**Volvo 850 / C70 I / S70 / V70****Vare-nr. 3151 269 332**

III. 1: Udrykkerleje

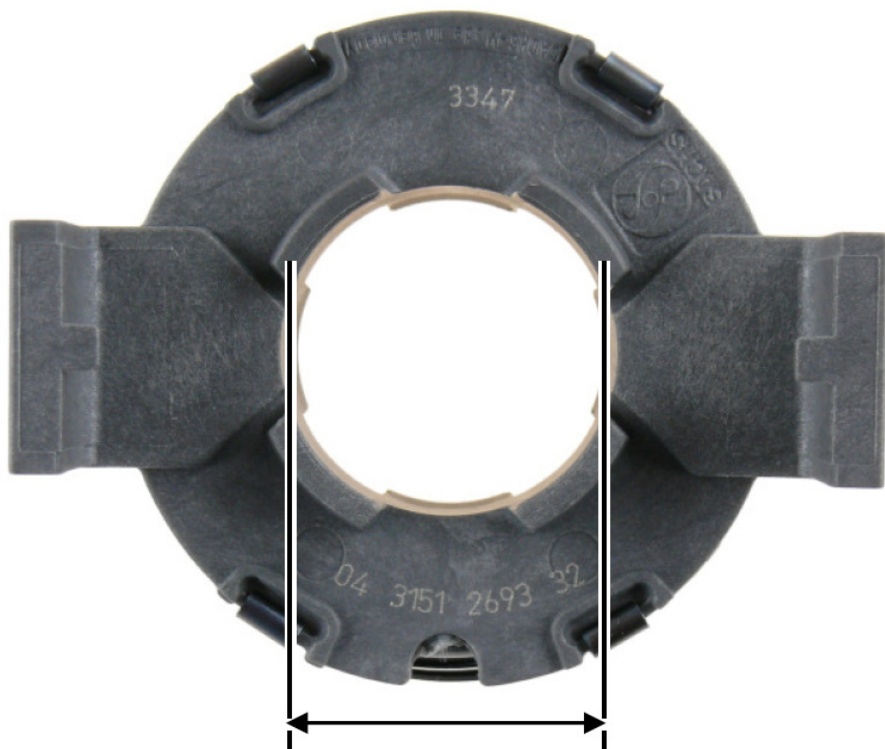
Styrerørets profil er konisk. Diameteren er størst i motorenden af styrerøret. Udrykkerlejets indvendige diameter er 0,2 mm mindre end ved den tidligere udgave af udrykkerlejet (vare-nr. 3151 216 031).

- ➔ Mindre spil mellem udrykkerleje og styrerør.
- ➔ Svingningslyde minimeret.

Under montagen kan det ske, at udrykkerlejet glider svært ud af styrerøret. Dette påvirker ikke udrykkerlejets gang negativt.
